„Münze & Palais Schwerin“ Objektnummer - Nr.:09020051

Visualisierung von Einbauten und Gebäudeteilen, welche durch die von der BIM angekündigten Maßnahmen (<https://www.berlin.de/alte-muenze/faq/>) mit großer Wahrscheinlichkeit und ohne Rücksprache mit dem Landesdenkmalamt sowie der dem Fachbereich Denkmalschutz es Bezirkes Berlin Mitte zerstört oder beseitigt werden.

Visualisierung am Beispiel des Heizhauses: Eberhard Elfert, März 2019

Heizhaus, Öfen

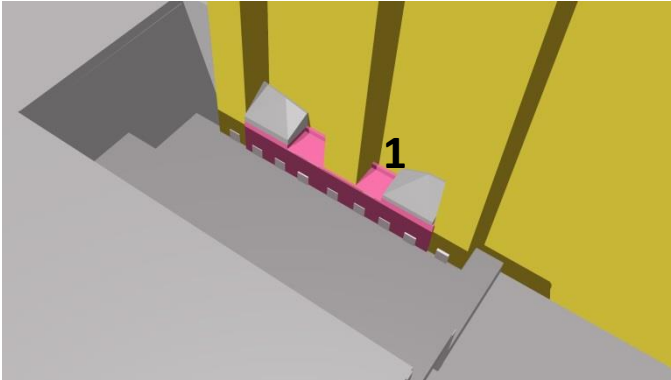
Durch die von der BIM benannten Maßnahmen würden die Öfen der Heizanlage zerstört. (1)

Heizhaus, Brückenkonstruktion

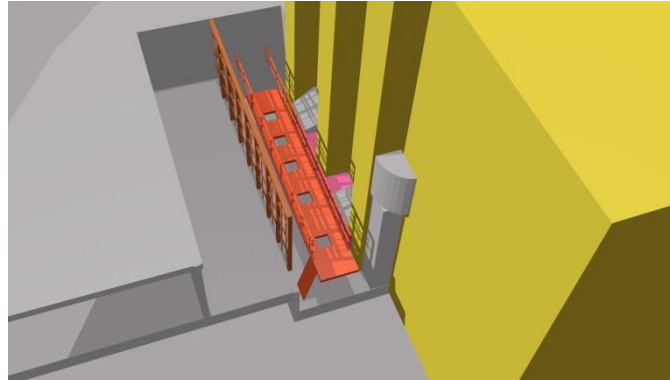
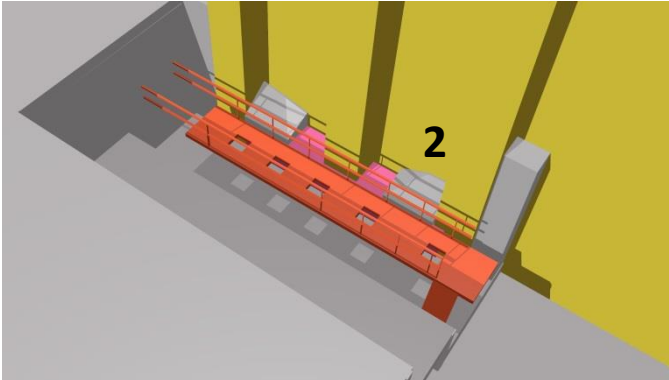
Durch die von der BIM angekündigten Maßnahmen würde die Brückenkonstruktion **(2)** zerstört. Sie diente mit ihren Öffnungen dazu, die Kohlen mit Schubkarren an der entsprechenden Stelle vor die Öffnung der Öfen zu schütten.

Heizhaus, Fensterfront

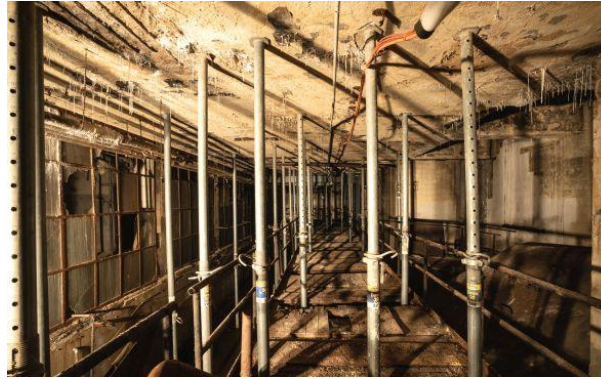
Durch die von der BIM angekündigten Maßnahmen würde die Fensterfront im Heizhaus beseitigt **(3)**. Diese Fensterfront ist im Sinne der 1920er Jahre Moderne gestaltet. Sie diente dazu das Licht der darüber liegenden Hoföffnungen in den Bereich der Öfen zu leiten.

Hofdecke, Lichtschächte, Abwasserrinnen

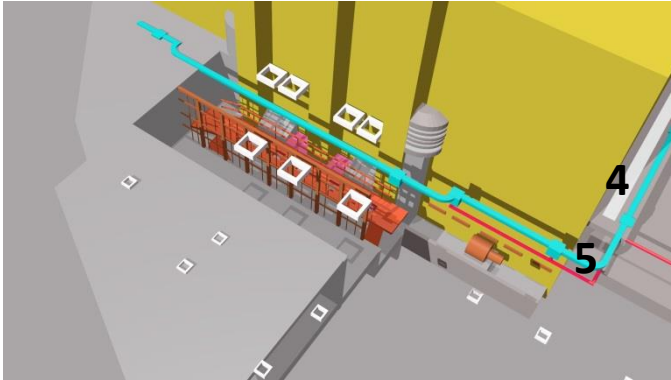
Durch die von der BIM angekündigten Maßnahmen würden im gesamten Hofbereich Lichtschächte **(4)** mit entsprechenden gusseisernen Glaseinfassungen zerstört. Zerstört würden im gesamten Hofbereich auch die wahrscheinlich für dieses Bauwerk individuell handwerklich angefertigte Abwasserrinnen. **(5)**

Sockelgeschoss, Kohlenlager Hoföffnungen

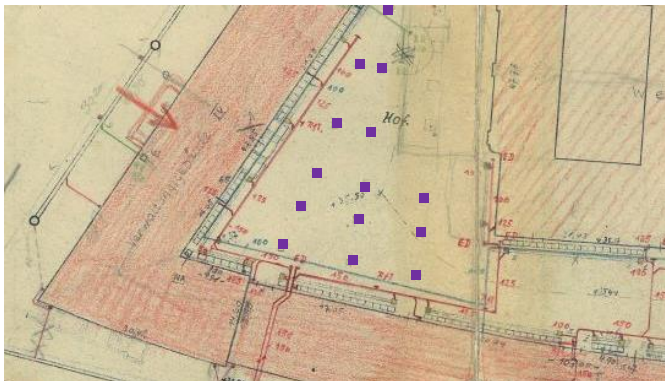
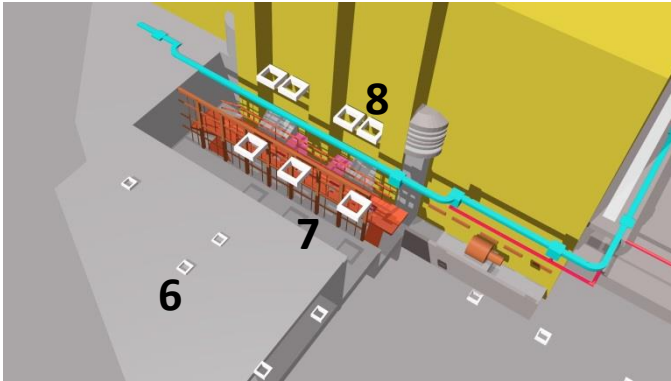
Durch die von der BIM angekündigten Maßnahmen würde das Kohlenlager sowie die Öffnungen für Licht und zum Schütten von Kohlen zerstört. **(6)** Die Öffnungen sind einerseits in einer durchaus gestalterische Anordnung gesetzt, sie folgen andererseits einem Plan zur Beschickung des Heizhauses (nachgezeichnet). Drüber hinaus würden die Öffnungen des Heizhauses für Licht **(7)** und die Beschickung mit Kohlen und Ersatzteilen **(8)** zerstört.

Heizhaus, Zugangsgebäude

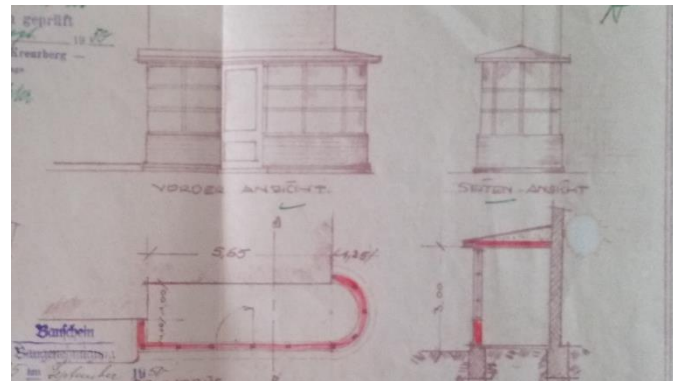
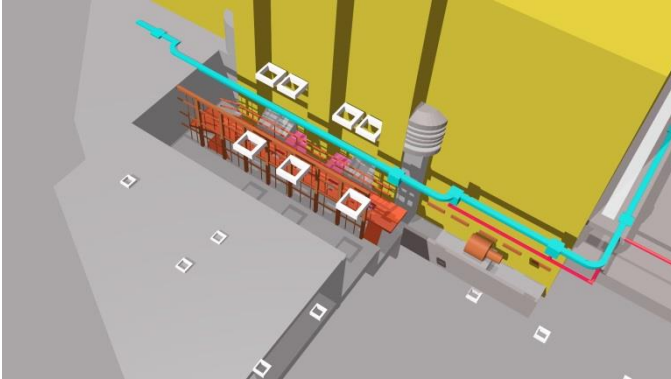
Durch die von der BIM angekündigten Maßnahmen würde das Zugangsbauwerk **(10)** und das darunterliegende Treppenhaus in der Form einer Wendeltreppe **(11)** zerstört. Das Zugangsbauwerk weist Ähnlichkeit mit der Architektur der 1920er Jahre auf. Vergleich: Kassenhaus einer Tankstelle von Heinrich Kosina 1929 (Pläne der Wiederherstellung, 1950er Jahre)

Heizhaus, Zusammenschau, Funktionen

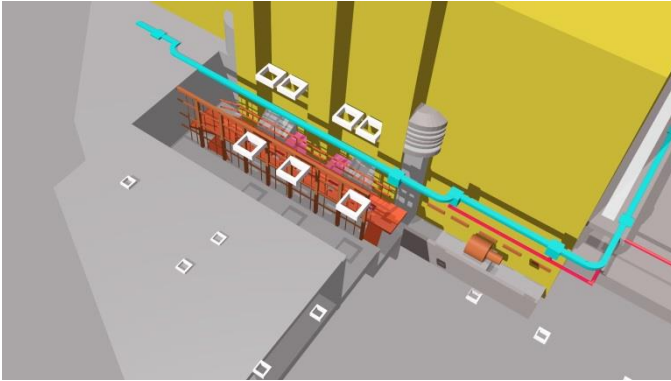
Durch die von der BIM angekündigten Maßnahmen würde der Lüfter **(12)** für die Tresore zerstört. Ob es sich um einen regulären Lüfter handelt, oder dieser eigens für die Einlagerung von Kunstschatzen eingebaut worden ist, wäre noch zu klären.
